Saksnummer	Utvalg	Møtedato
	Plan- og miljøutvalget	01.06.2022

Sluttbehandling av søknad om endring av områdereguleringsplan for Hunstad sør del 2

Plan- og miljøutvalget vedtar endringene av områderegulering for Hunstad sør del 2, PlanID 2015013 med planbestemmelser datert 08.04.22 og reguleringsplankart datert 09.03.22. Vedtaket gjøres med hjemmel i plan- og bygningslovens § 12-14, 2. ledd og delegert myndighet.

Utsnitt av gjeldende plankart

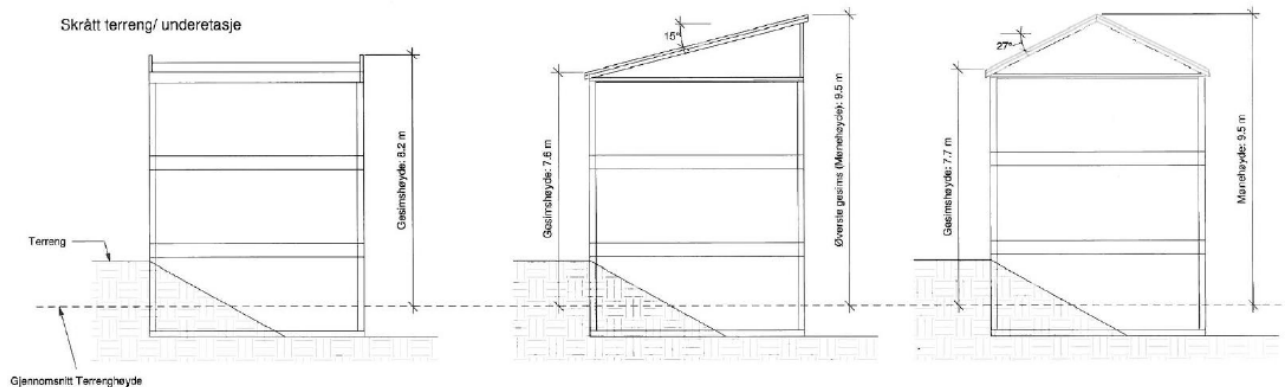
Bestemmelsesområde #1 (rød avgrensning) innenfor områderegulering av Hunstad sør - del 2

Illustrasjon av bygg med ulike takkonstruksjoner på skrå tomt (Norconsult)

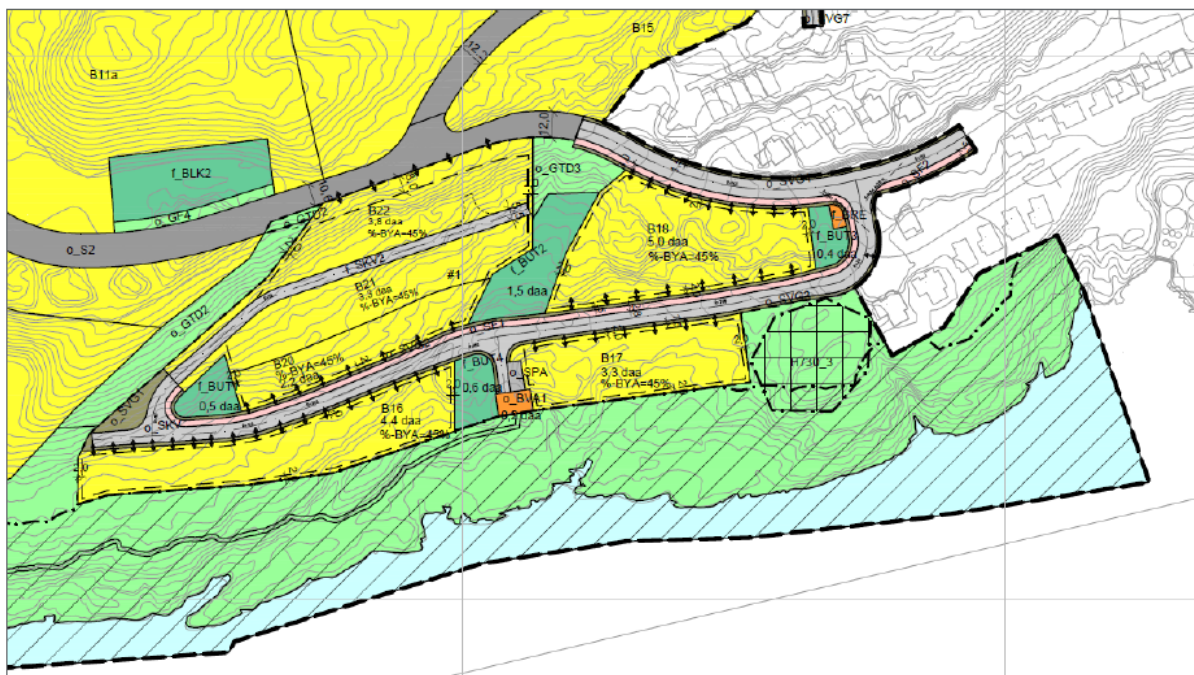
Søker begrunner ønsket om å endre høydebestemmelsen med at handlingsrommet for bygg med flatt tak er redusert. Det er ønskelig å bygge tilsvarende hustyper som i utbyggingen lengre øst (omfattet av OR Hunstad sør - del 1). Der kan slike hus bygges med en gesimshøyde på 9,5 m, mens det i denne planen må holde seg innenfor 8,0 m i forhold til gjennomsnittlig terreng. I praksis betyr det at boliger med 3 etasjer må ha pulttak og dermed høyere totalhøyde enn om de hadde flatt tak, mens flatt tak i praksis bare kan benyttes på hus i 2 etasjer. For å oppnå dette må bestemmelsen endres til samme formulering som i Hunstad sør - del 1, dvs. at maksimal gesimshøyde settes til 8 m og mønehøyde 9,5 m målt fra gjennomsnittlig planert terreng rundt bygget. Det foreslås også tilsvarende tillatte takformer, (saltak, flatt tak og pulttak) og tilsvarende måleregler: Ved flatt tak eller pulttak regnes oppgitte mønehøyder som gesimshøyder. Ved pulttak skal høyeste gesims regnes som mønehøyde.
